**Betreft: bezwaar met betrekking tot omgevingsvergunningsaanvraag OMV\_2024063363**

Met dit schrijven wensen wij als buurtbewoners formeel bezwaar in te dienen tegen de omgevingsvergunningsaanvraag met projectnummer OMV\_2024063363.

Binnen dit project is de heraanleg voorzien van een deel van het openbaar domein van de Gitschotellei, de Drakenhoflaan en de Boekenberglei. Daarnaast zal ook nieuwe traminfrastructuur worden aangelegd die toelaat om trams te laten keren via de Gitschotellei-Drakenhoflaan-Boekenberglei-Cruyslei, de zogenaamde 'keerlus'.

Figuur 9 - Links: kruispunt in bestaande toestand, lichtengeregeld. Rechts: kruispunt in nieuwe toestand met talloze conflictsituaties en niet lichtengeregeld.

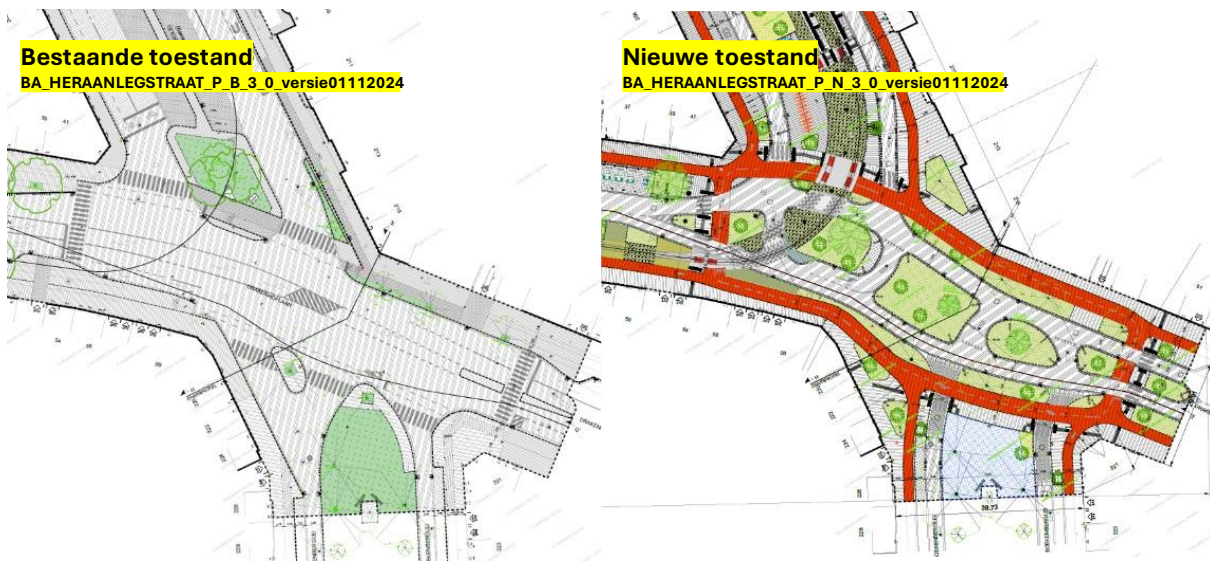
Het kruispunt Boekenberglei-Drakenhoflaan is een uitgestrekt kruispunt. In de bestaande toestand is het kruispunt volledig geregeld met verkeerslichten. Het aantal conflictsituaties is bijgevolg beperkt aangezien men slechts met één kruisende verkeersstroom rekening dient te houden. Er is geen traminfrastructuur aanwezig op het kruispunt. Bijgevolg is dit een relatief veilig kruispunt, ondanks de uitgestrektheid, zeker in vergelijking met de niet-lichtengeregelde kruispunten de Cruyslei-Boekenberglei en Muggenberglei-Boekenberglei.

Figuur 11 - Conflictsituaties met autoverkeer op kruispunt Boekenberglei-Drakenhoflaan wegens het dichtmaken van oversteek Cruyslei-Boekenberglei waardoor alle verkeer het nieuwe kruispunt moet gebruiken.

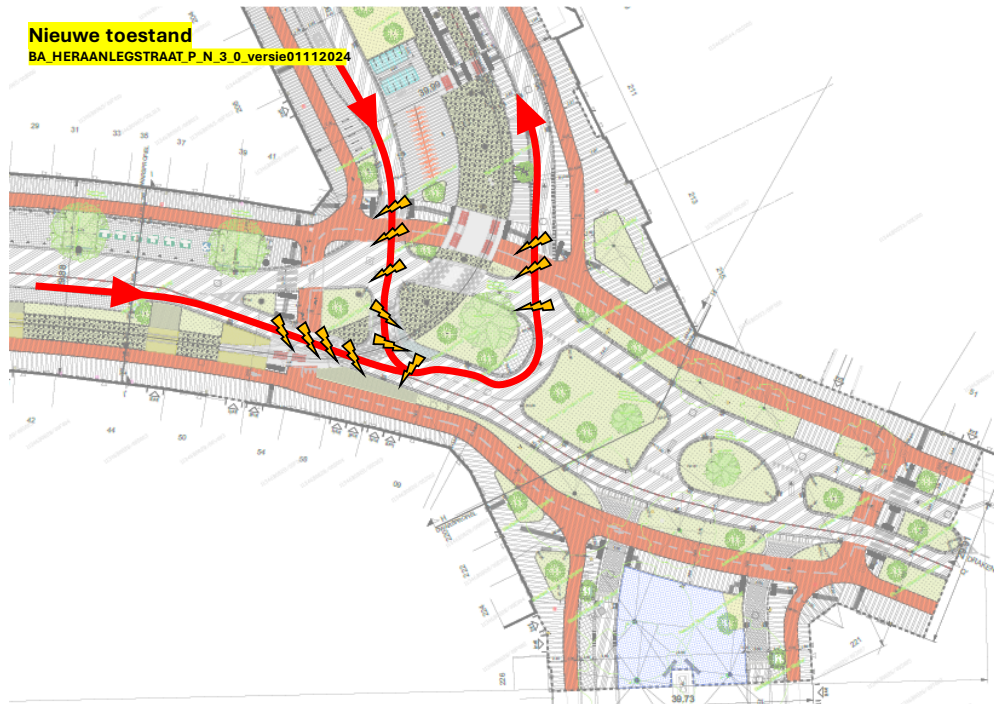
- Door het dichtmaken van de oversteek Cruyslei-Boekenberglei en de keermogelijkheid net voor het bestaande kruispunt Boekenberglei-Drakenhoflaan, ontstaan extra verkeersstromen die gebruik zullen maken van het kruispunt Boekenberglei-Drakenhoflaan om Deurne in te rijden. Dit zorgt voor bijkomende conflictsituaties op het nieuwe (en onoverzichtelijke) kruispunt. Op de figuur hieronder wordt het autoverkeer komende vanuit de Gitschotellei en de Cruyslei dat richting Deurne-Zuid wilt rijden aangeduid met rode pijlen. Deze verkeersstromen zorgen voor maar liefst 13 conflictsituaties. Gezien het feit dat dit kruispunt zich in een drukke schoolomgeving bevindt met veel zachte weggebruikers, en integraal deel uitmaakt van de districtenroute voor fietsers (zie punt 5), is de voorgestelde nieuwe inrichting niet wenselijk. Om de veiligheid van de zachte weggebruikers te garanderen, zijn verkeerslichten op dit kruispunt noodzakelijk.

Figuur 12 – Links: kruispunt in bestaande toestand met doorsteek richting Boekenberglei zonder lichten. Rechts: nieuwe toestand met meer trambochten, kluwen van tramsporen, geen fietsruimte om Cruyslei in te draaien, zonder oversteek Boekenberglei en zonder lichten.

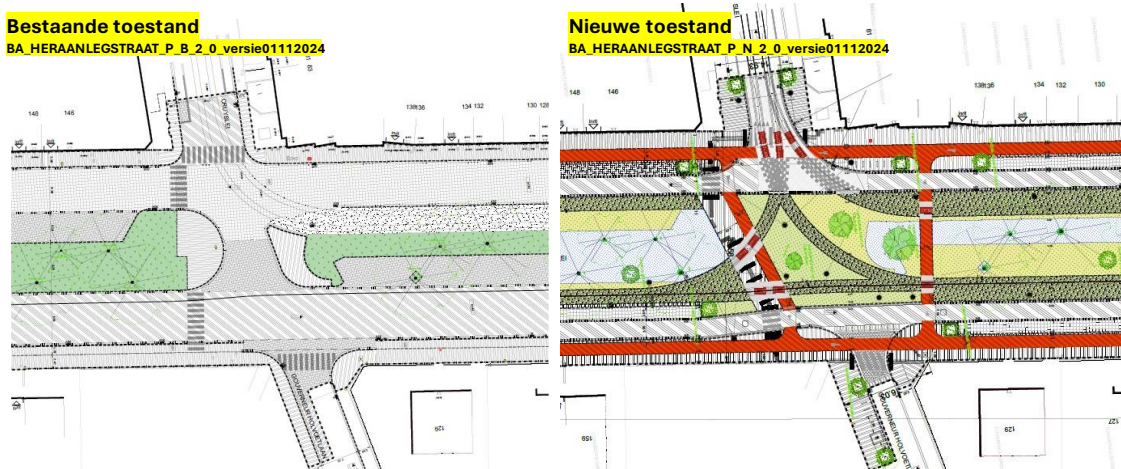
Kruispunt Boekenberglei-Cruyslei is in de bestaande toestand erg gevaarlijk wat zich ook aftekent in de officiële ongevallencijfers. De voornaamste redenen voor de onveiligheid hier zijn (i) het gebrek aan een (slimme) lichtenregeling waardoor er zich vaak conflictsituaties voordoen, en, (ii) de beperkte zichtbaarheid voor mensen die op de Boekenberglei (richting Drakenhoflaan) het kruispunt naderen en voorrang dienen te verlenen aan verkeer uit de Cruyslei én aan de twee tramlijnen. Automobilisten dienen zeer dicht te naderen om te kijken of er verkeer uit de Cruyslei komt, waardoor ze zich opstellen op de tramsporen. Tegelijkertijd dienen autobestuurders en fietsers zeer oplettend te zijn voor trams die ondertussen langs achter naderen om de Cruyslei in te draaien.

Figuur 14 – Links: bestaande toestand zonder lichten. Rechts: nieuwe toestand met één verkeerslicht op oversteek links en minder compacte uitvoering van kruispunt.

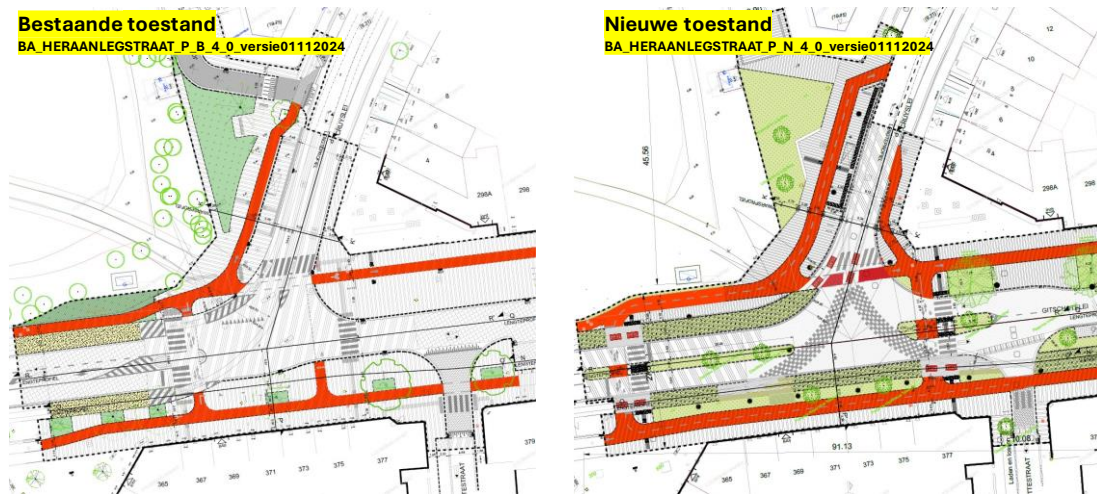
Ook kruispunt Gitschotellei-Cruyslei is in bestaande toestand een gevaarlijk kruispunt. Desondanks wordt het kruispunt er in de nieuwe toestand nog gevaarlijker op.

Figuur 17 - Verkeersdoorstromingsproblematiek door afsluiten oversteken werd niet onderzocht.

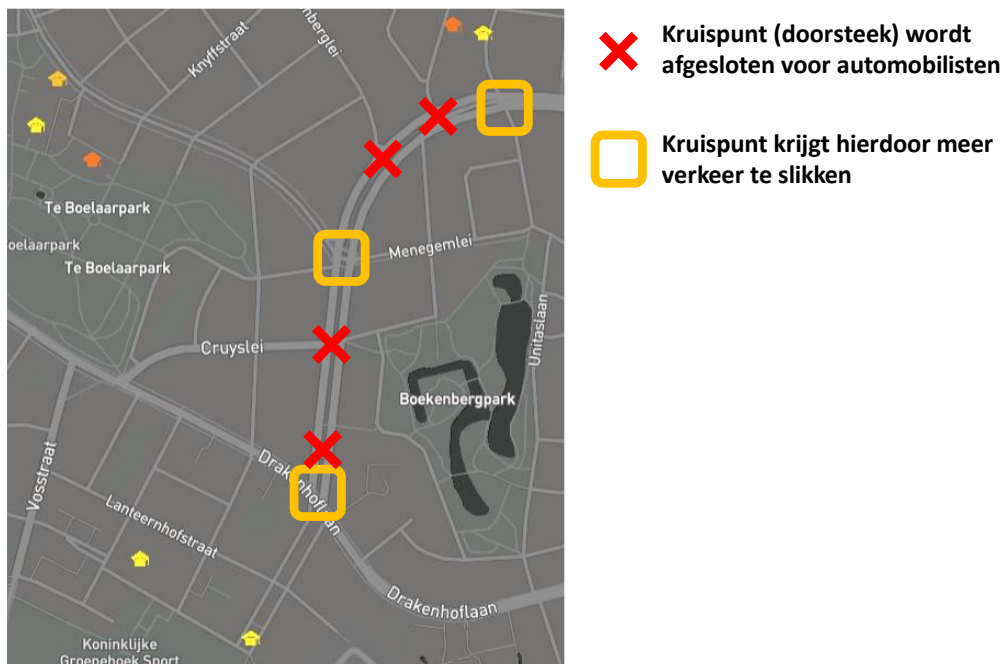
Door het afsluiten van vier oversteken op de Boekenberglei, nl. ter hoogte van nr. 202, de Cruyslei, de Muggenberglei en het Boekenbergplein, zal er een veel groter aantal automobilisten gebruik maken van de drie dichtstbijzijnde kruispunten, respectievelijk Boekenberglei-Drakenhoflaan, Boekenberglei-Menegemlei en Boekenberglei-Sint-Rochusstraat. Deze impact werd onvoldoende (of zelfs niet) onderzocht waardoor mogelijke andere doorstromingsproblemen en ook verkeersveiligheidsissues onderbelicht blijven.

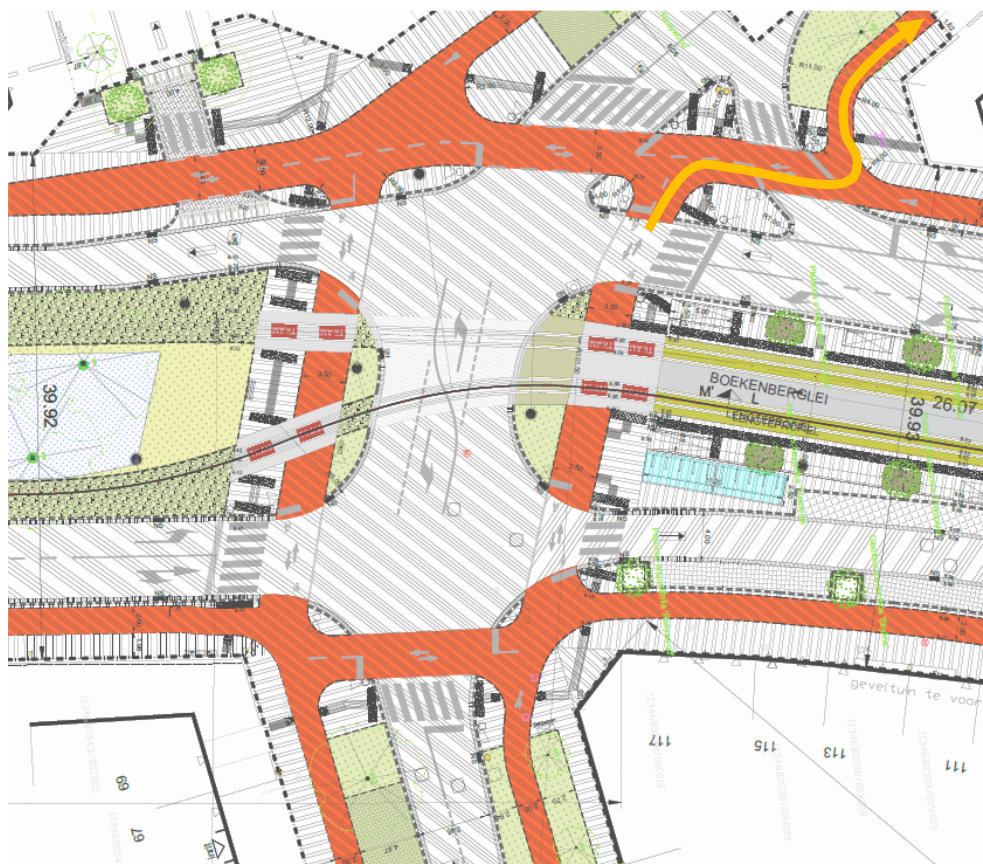
- Fietsers die vanuit de Boekenberglei de Cruyslei inrijden hebben nauwelijks plaats om de Cruyslei in de rijden tussen de sporen en de stoeprand (< 50 cm), en moeten over een kluwen van tramsporen rijden (extra spoor wegens aanleg nieuwe keerlus), wat zal leiden tot fietsongelukken.
- Fietsend vanuit de Menegemlei naar de Jozef Verbovenlei moeten fietsers een onmogelijke bocht maken t.h.v. het kruispunt. Deze onmogelijke bocht bevindt zich net op het punt waar twee éénrichtingsfietspaden samenkomen in een tweerichtingsfietspad én heeft een bochtstraal die aanzienlijk minder (ongeveer 2 meter) is dan de minimumbochtstraal (4 meter) opgelegd in Fiche B2 van het 'Vademecum fietsvoorzieningen' (versie 1.0) van Agentschap Wegen & Verkeer.

Figuur 24 – Een screenshot uit het Inzageloket (links) toont het foutieve beeld van de infrastructuurwerken m.b.t. het aanleggen van nieuw tramspoor. De figuur rechts toont de werkelijke situatie, waarbij de totale afstand meer dan 1000 m bedraagt.

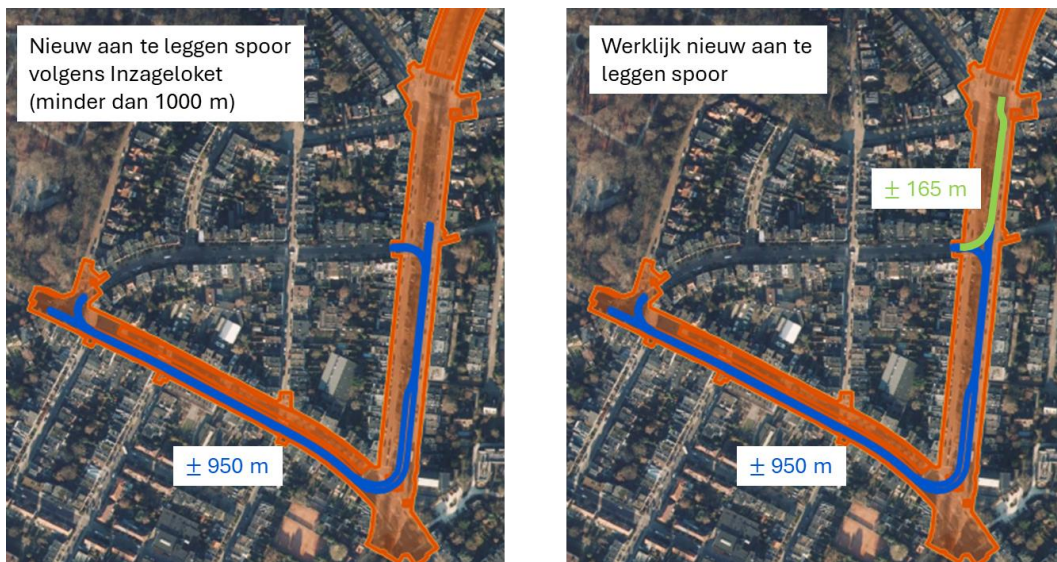
- De nieuwe tramsporen aan de onpare zijde van de Boekenberglei tussen kruispunt Boekenberglei-Cruyslei en Boekenberglei-Menegemlei werden niet als dusdanig opgegeven in het loket (zie onderstaande figuur), waardoor deze mogelijks niet zijn meegenomen door de bevoegde ambtenaar om te bepalen onder welke m.e.r.-rubriek de aanvraag valt. Nochtans zal er over deze lengte een nieuwe trambedding en nieuw tramspoor worden aangelegd en kan dit dus onmogelijk gezien worden als een vervanging van huidige sporen. Tevens stelt de 'Interpretatiegids m.e.r.-rubrieken' dat een verbreding, verlegging en verlenging van bestaande spoorinfrastructuur eveneens in rekening gebracht dient te worden. In de m.e.r.-screening schrijft de aanvrager zelf dat het (ook) gaat om het verleggen van sporen: "Om de nodige bochtstralen te kunnen voorzien, wordt één van de bestaande tramsporen, tussen de Cruyslei en de Jozef Verbovenlei, verlegd naar de andere zijde van de middenberm." (p. 8).

Op basis van de bijgevoegde plannen leidt dit tot het aanleggen van zo'n 1115 meter, en dus meer dan 1000 meter, aan nieuwe (of verlegde) tramsporen.
